中部電力株式会社 浜岡原子力発電所

1 号原子炉施設及び 2 号原子炉施設において用いた
資材に含まれる放射性物質の放射能濃度の
測定及び評価方法に係る認可申請について

<審査会合コメントに対する回答>

(参考) 前回の申請における対象物の系統別発生量 ((本文) 表-3)

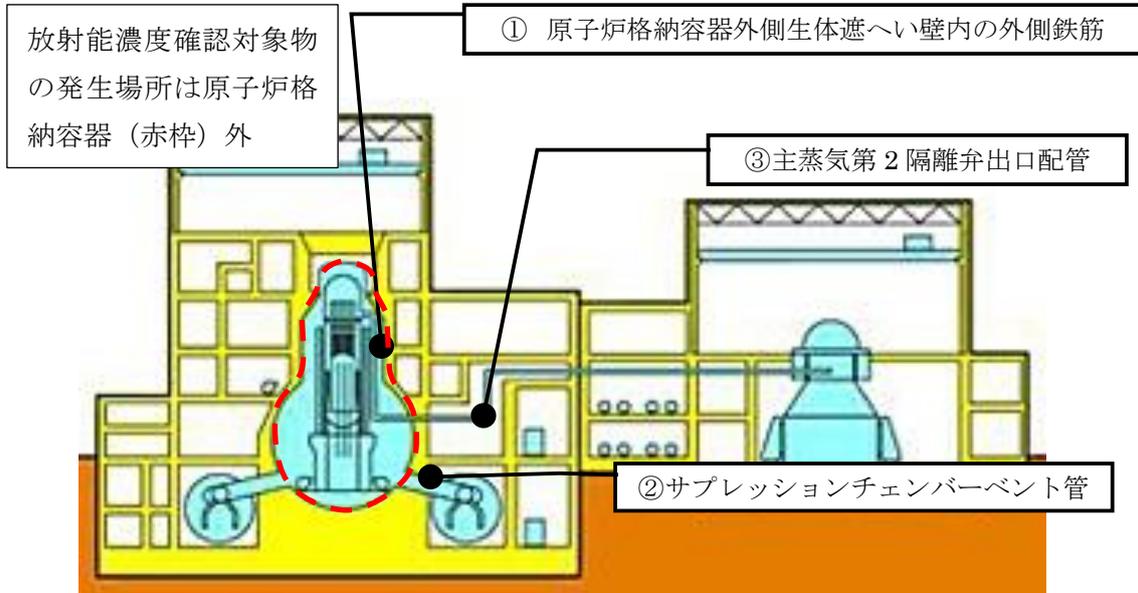
No.	Page	質問・コメント等
5	本文 P4 (汚染の状況)	今回と前回の対象物の汚染状況の違い及び過去のデータを引用できる根拠について、記載を拡充し詳細に説明すること。

放射能濃度確認対象物 (7,682 トン) の系統別発生量及び相対割合を以下に示す。

<ピーク BG の取り扱い方法>

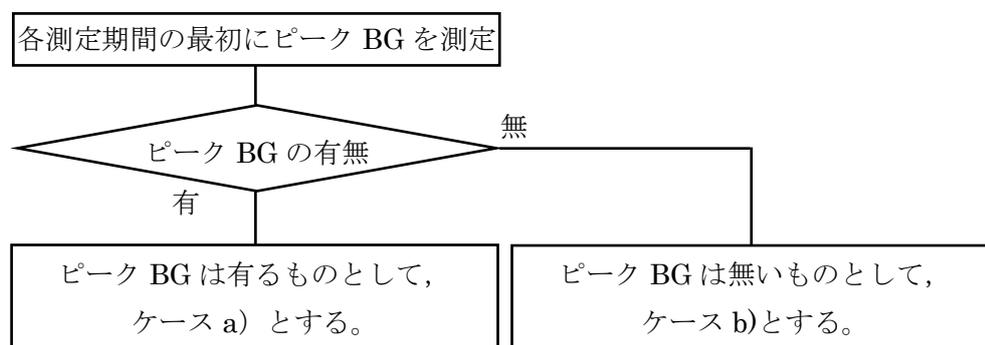
No.	Page	質問・コメント等
9	本文 P16,17 (ピーク BG)	評価に用いるピーク BG の設定の妥当性について、夜間にピーク BG を測定すると理解しているが、実際の測定では非安全側の評価とならないこと、昼間にピーク BG が変動しないとしている考えについて説明を追記すること。

今回の認可申請書では、合理的な現場運用となるようにピーク BG の取り扱い方法について変更した。具体的には、測定場所周辺のバックグラウンドの影響が無い場合は、放射能濃度の決定に用いるピーク BG の値は測定期間中ゼロとし、ピーク BG の測定を行わない。

測定場所周辺のバックグラウンドの影響を考慮する必要があるか確認するために、各測定期間の測定開始前にピーク BG 測定を実施し、ピーク BG の有無を確認する。
